1号機原子炉格納容器内窒素封入設備の 原子炉圧力容器への窒素封入ライン追設に伴う 実施計画の変更について

平成27年 1月28日
東京電力株式会社

2. 設備変更概略図（1号機抜粋）

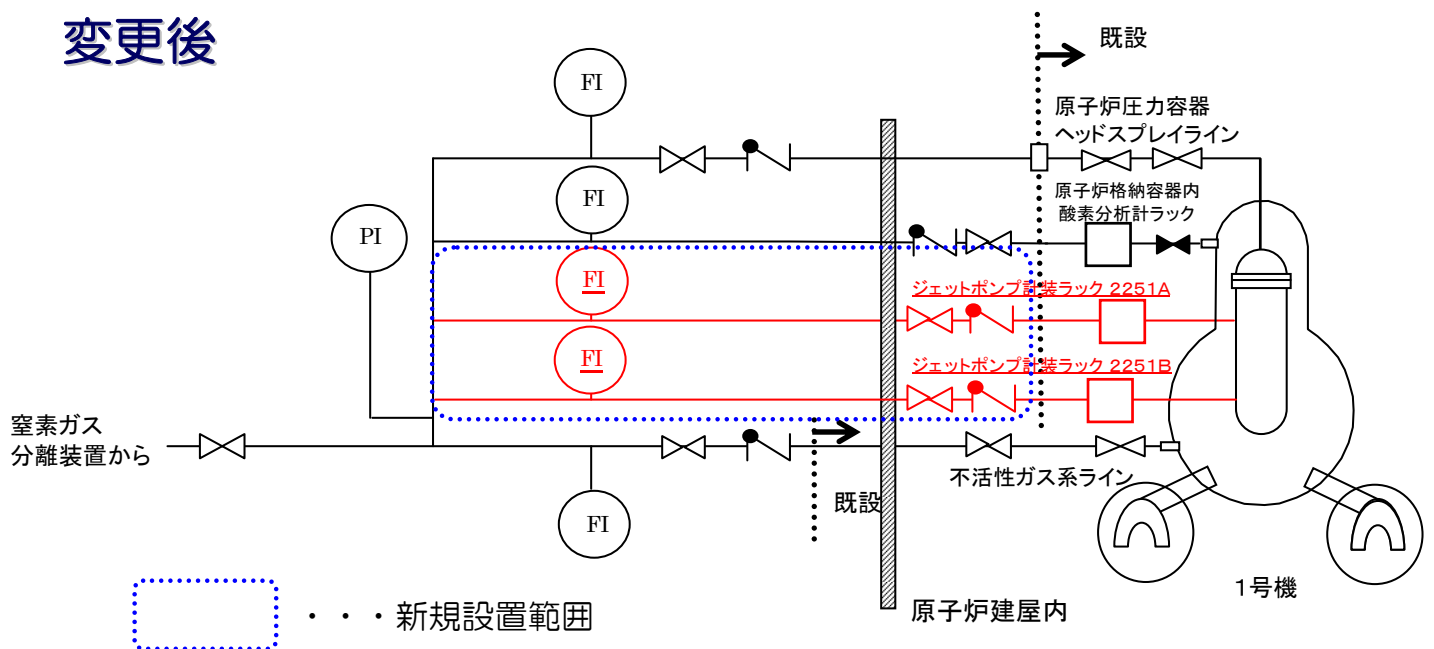
変更前

変更後

ジェットポンプ計装ラック（2251A,2251B）について、
原子炉圧力容器に通じるラインの健全性確認を窒素封入試験にて実施済み。

- ・系統概略図への1号機ジェットポンプ計装ラックからの窒素封入ラインの追加
